南海高野線連続立体交差事業（浅香山駅～堺東駅付近）

配慮計画書についての検討結果

平成31年1月

堺市環境影響評価審査会

図 II-1-2(2) 都市基盤整備の方針(案)概要版

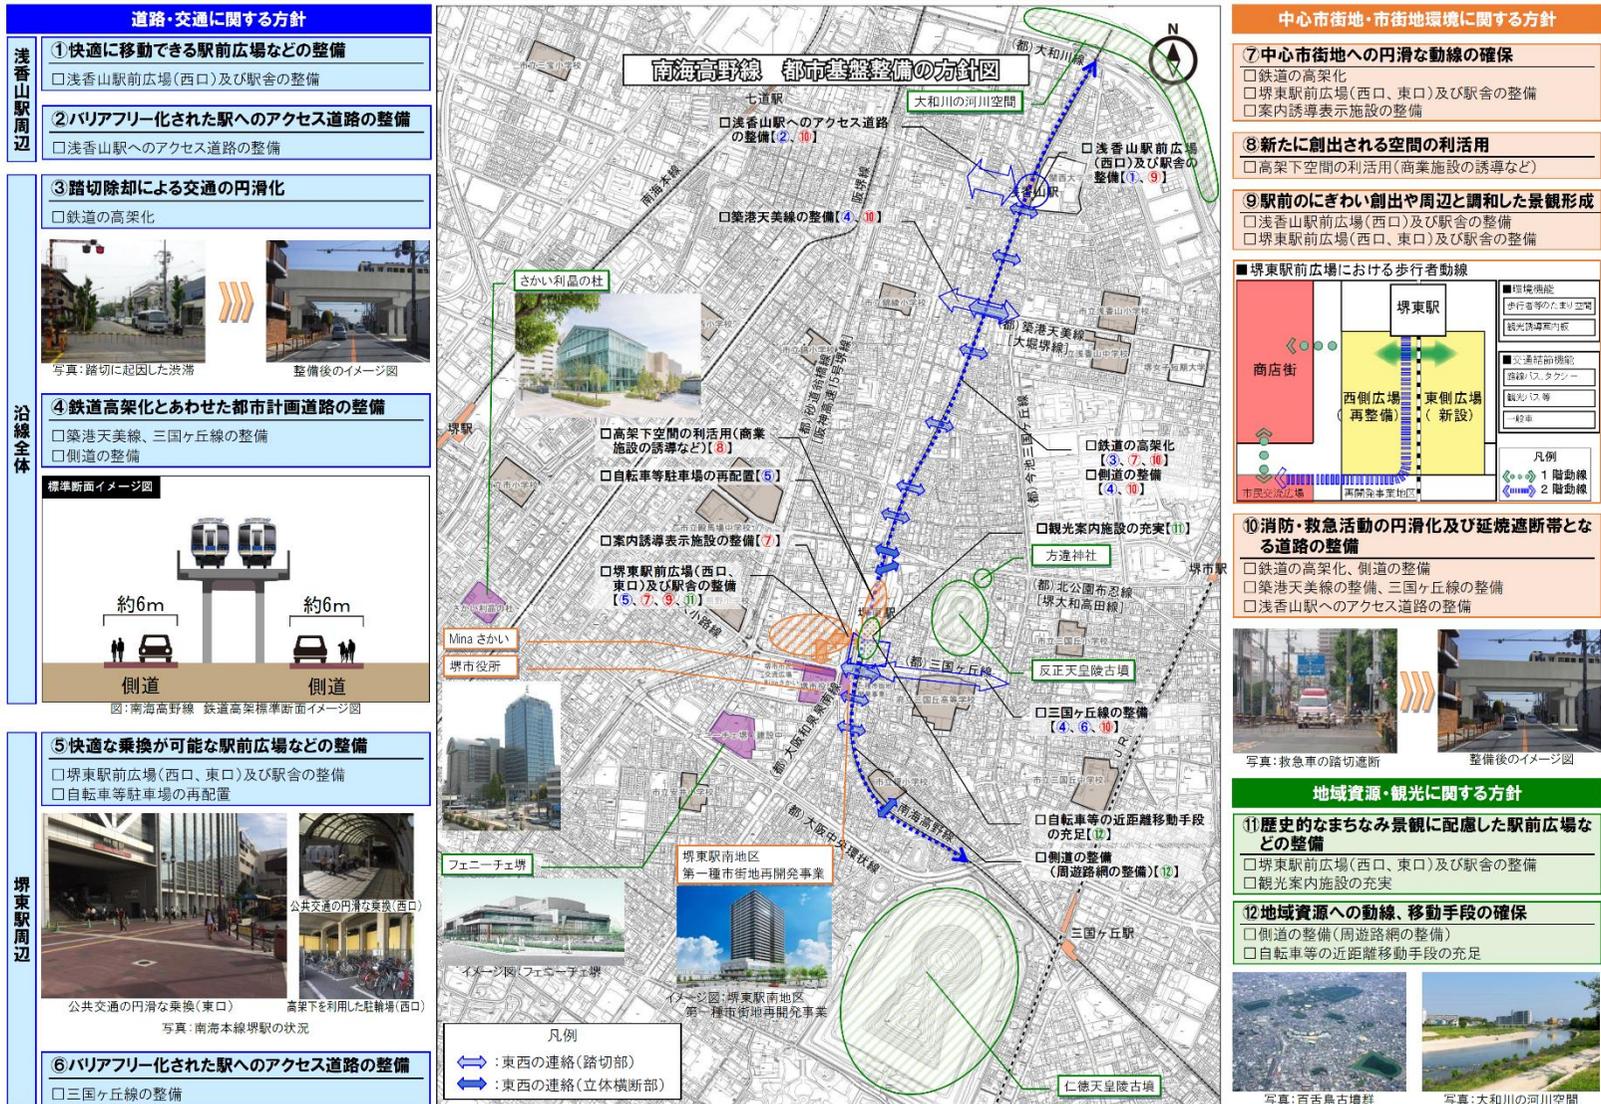
- 事業の必要性において、「鉄道立体化と併せて、駅前広場や都市計画道路等の都市基盤整備についても実施する」としているが、都市基盤整備の内容と鉄道立体化事業との関連性及び本事業にあわせて都市計画変更を予定している周辺道路やその他の関連事業の内容について、事業者の説明を求めたところ、回答は次のとおりであった。

鉄道立体化により、沿線の都市構造に大きな変化が生じるので、鉄道沿線の都市計画道路や駅前広場等の整備を一体的に検討しています。都市基盤整備の方針については、図Ⅱ-1-2 のとおりです。

本事業に合わせて都市計画変更の必要性を検証する周辺道路は、鉄道と交差する（都）築港天美線と（都）三国ヶ丘線で、堺東駅の東口駅前広場についても合わせて検討を行います。

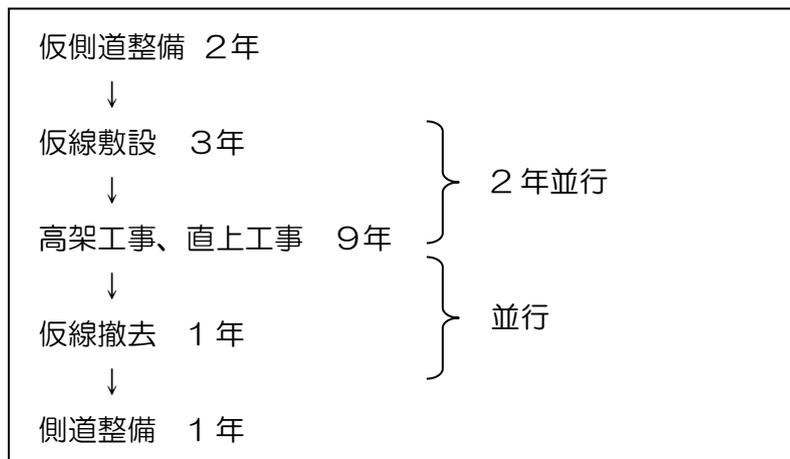
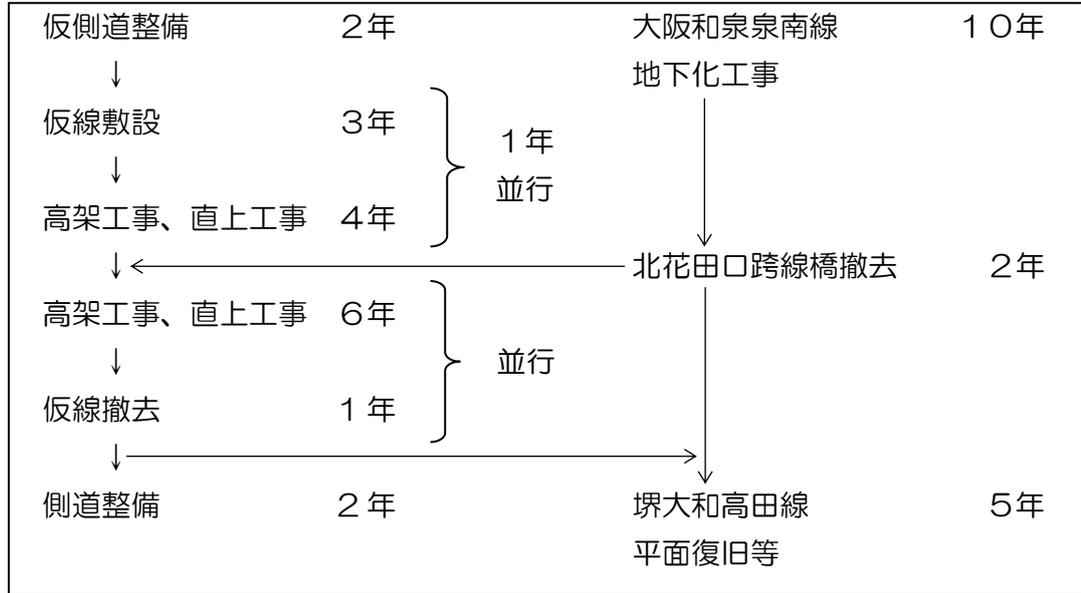
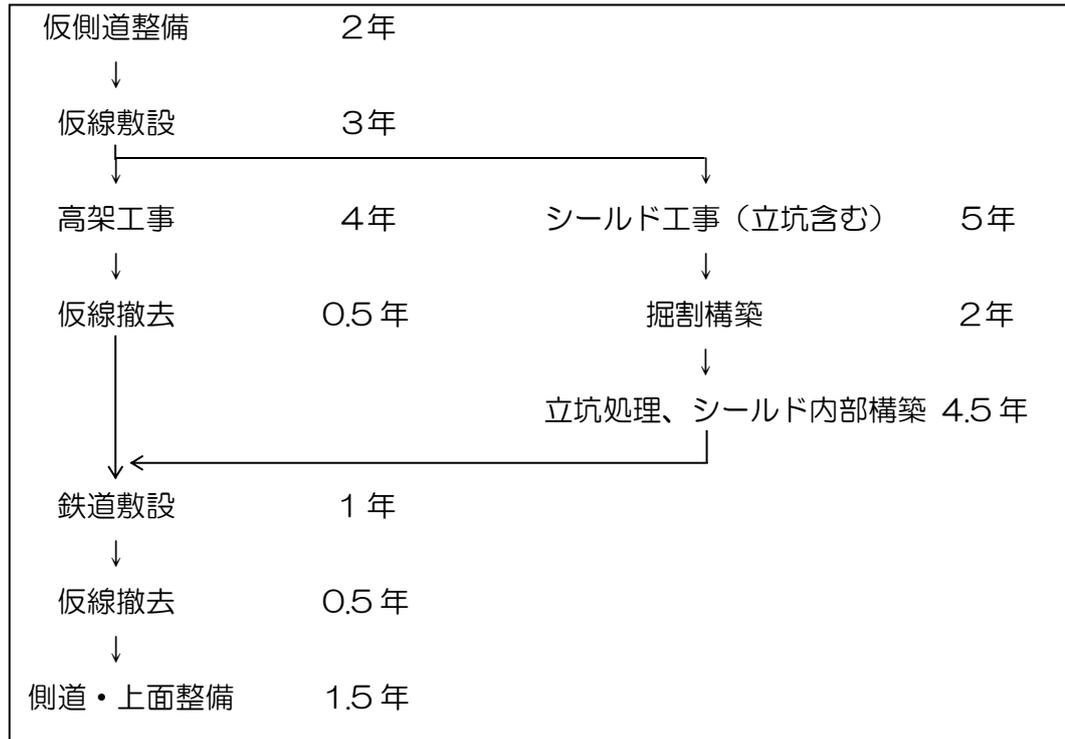
- 工事期間の推計方法について、事業者の説明を求めたところ、回答は次のとおりであった。

高架工事や仮線敷設、側道整備については、南海本線連続立体交差事業の事業認可期間や鉄道事業者からのヒアリングを参考とし算定しています。

B案の大阪和泉泉南線の地下化については、堺市都市計画道路 南花田鳳西町線などの工事期間を参考としています。

- ・ 以上から、 $5 \times (1.3 \times (7/3) + 1.7) / 2.7 \approx 9$ 年

- ・都市計画道路南花田鳳西町線  
工事期間 3年、事業区間 約350m
- ・大阪和泉泉南線 地下区間延長 約1100m
- ・以上から、 $1100/350 \times 3 \approx 10$ 年

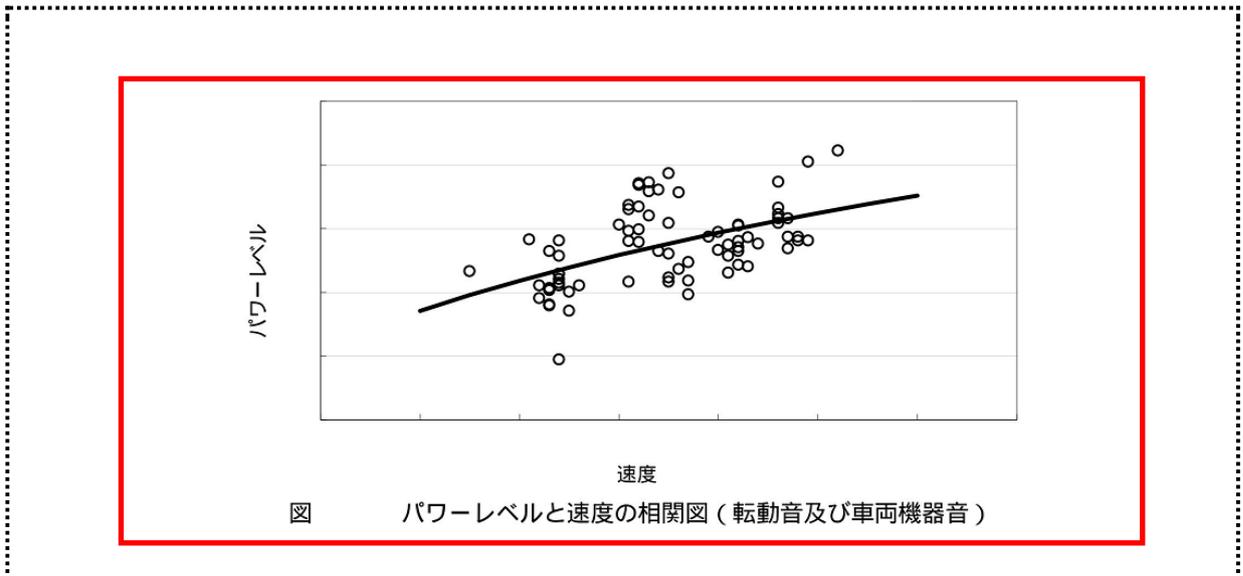
- 車両機器音の音源パワーレベル  $PWL_M$  の計算に当たって設定した  $B$ 、 $n$ （歯車比）、 $1m$ （モーター搭載車両の長さの合計）の値とその設定理由について事業者の説明を求めたところ、回答は次のとおりであった。

P6-9 には車両機器音を設定する一般式を示しておりますが、現時点では、 $B$ 、 $n$ （歯車比）、 $1m$ （モーター搭載車両の長さの合計）の値が決まっていないことから、車両機器音は転動音を含め類似事例より、以下の式より設定しました。

$$(PWL_M + PWL_R) = 30.01 \log_{10}(V) + 42.6$$

図 II-3-1 列車走行時の等騒音レベル断面コンター (配慮計画書から引用)

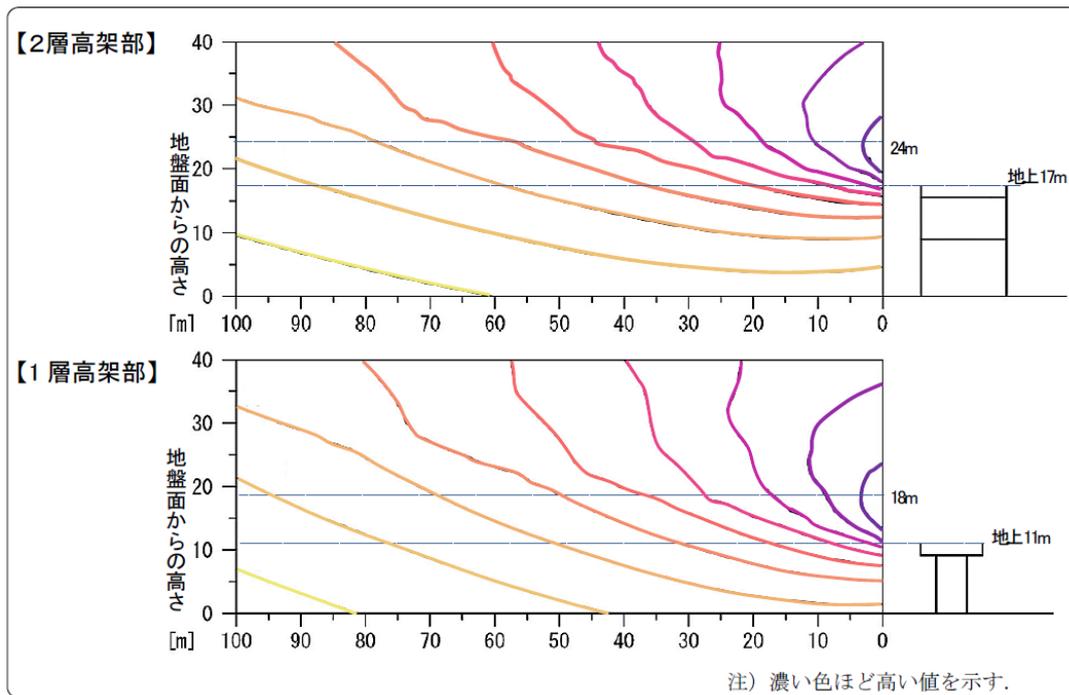
- 施設等の供用に伴う騒音の影響の予測結果は次のとおりであり、堺東駅周辺での騒音の影響については、A案、B案及びD案では地上騒音レベルが低減するが、A案及びD案では地上約24m付近、B案では地上約18m付近で影響が最も大きくなると予測されており、C案は地下構造となるため他案に比べて影響が小さいと予測されている。

- 騒音レベルの予測結果は、近接軌道と遠隔軌道の列車走行時の騒音レベルをそれぞれ求め、両者を合成したものであるかどうかを事業者を確認したところ、回答は次のとおりであった。

ご指摘のとおり、近接軌道及び遠隔軌道の予測値を合成しております。

図 II-3-1 沿線の中高層マンション分布図

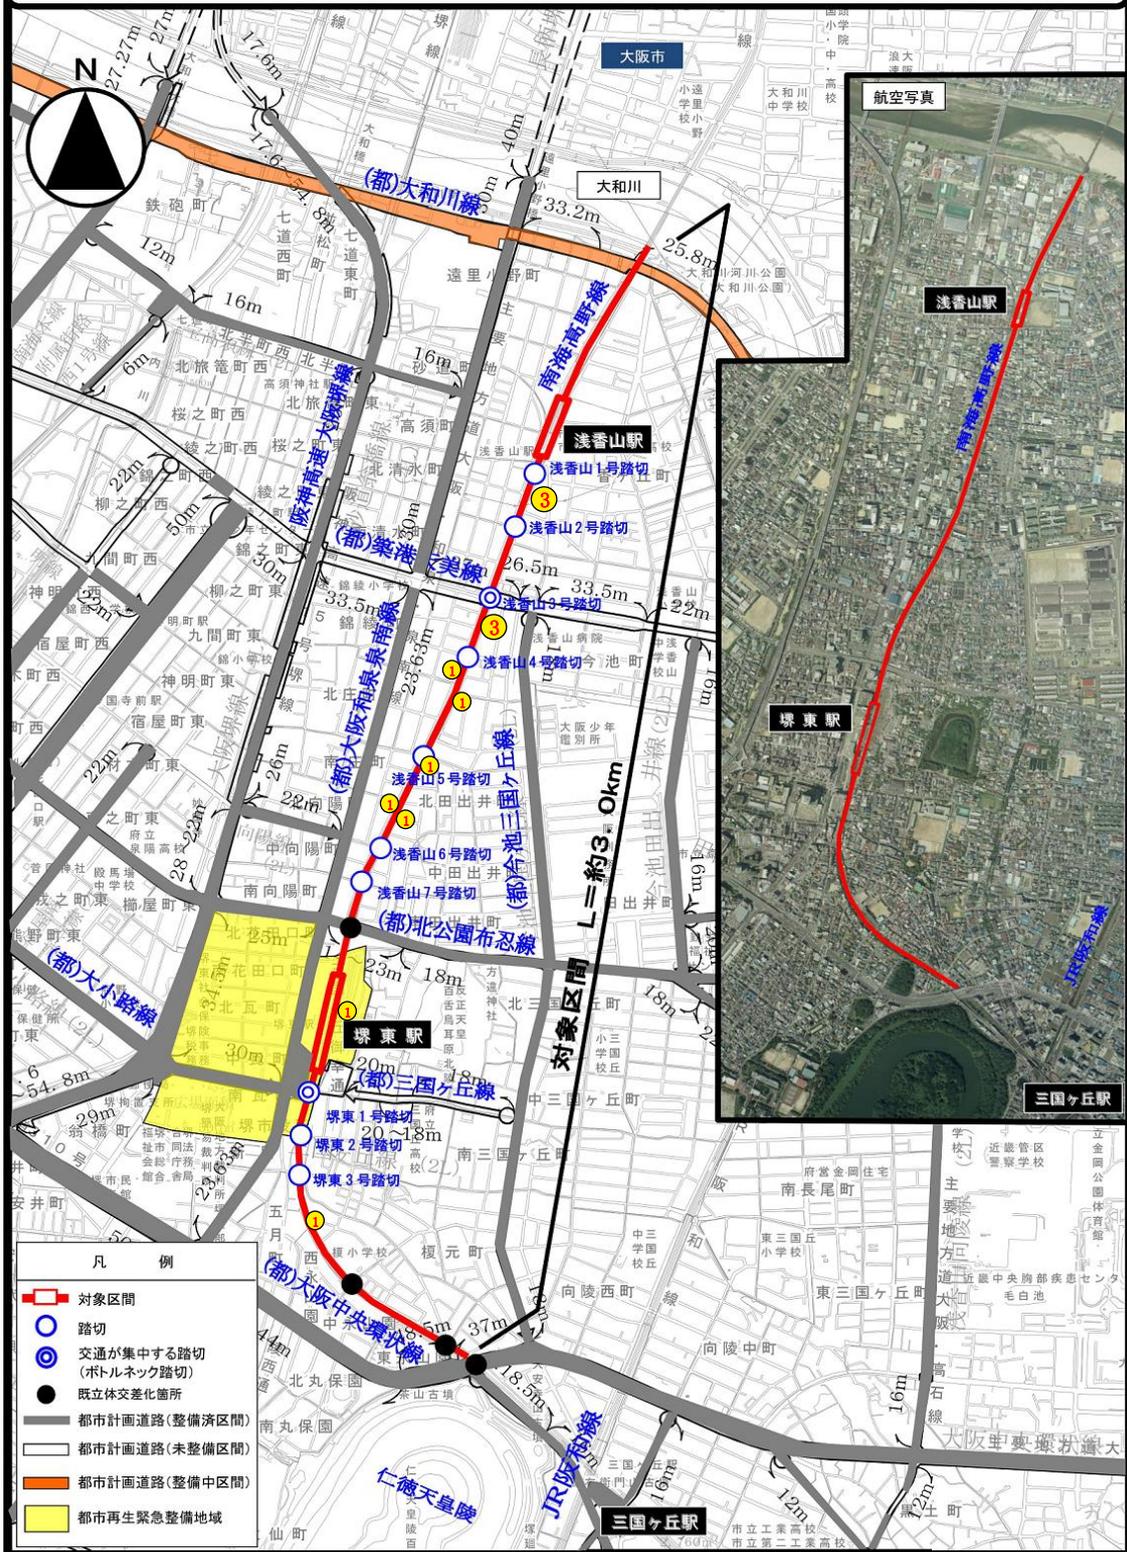
- 予測結果によると、1層高架形式や2層高架形式では、低層階での騒音の影響が低減する一方で、マンション高層階への騒音の影響が大きくなること示されている。そこで、事業実施区域の沿線の平均的な住居の高さ及び階数を示すとともに、中高層マンションの分布状況を示すよう事業者に求めたところ、回答は次のとおりであった。

沿線には2階建て（高さは目視調査で5～6m）住居が多く立地しています。沿線の中高層マンションの分布は図Ⅱ-3-1のとおりです。

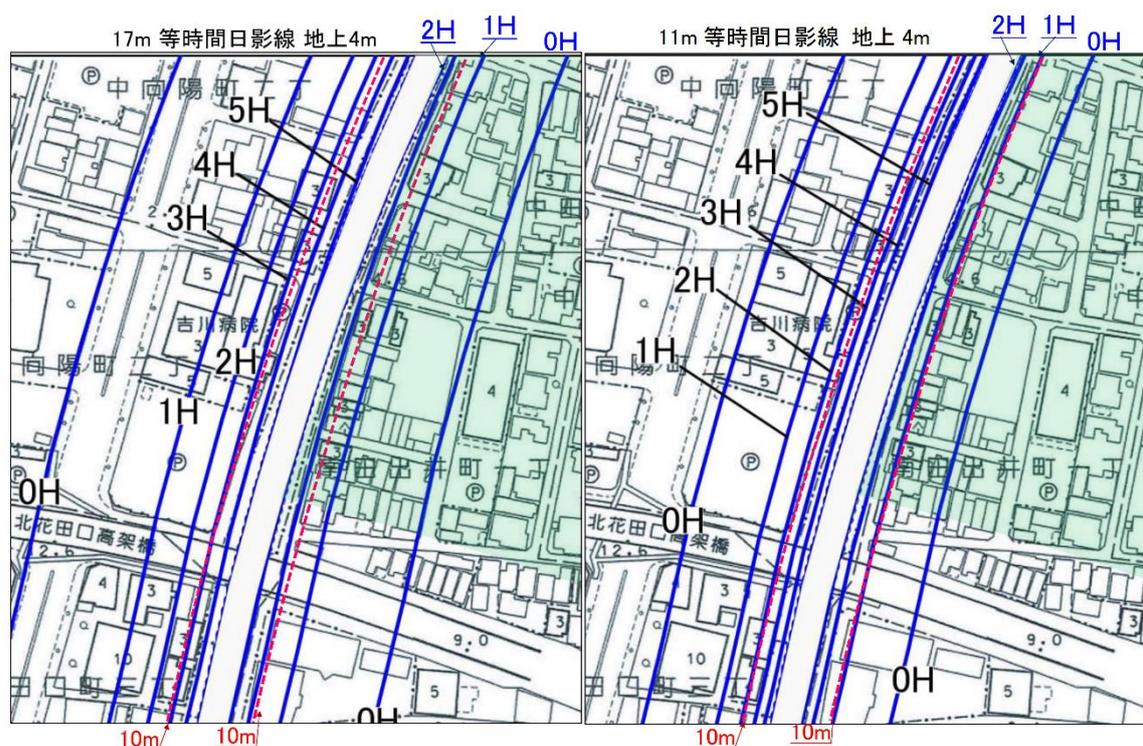
- A、B、D案において、東側の住居地域で最大2時間程度の日影が発生すると予測されているが、日影線図を東側の第2種中高層住居専用地域及び第1種住居地域の部分を拡大し、同図に敷地境界線からの水平距離を追記するよう事業者に求めたところ、回答は次のとおりであった。

東側の日影時間については、下図の拡大図のとおりです。いずれも日影基準を満足しております。
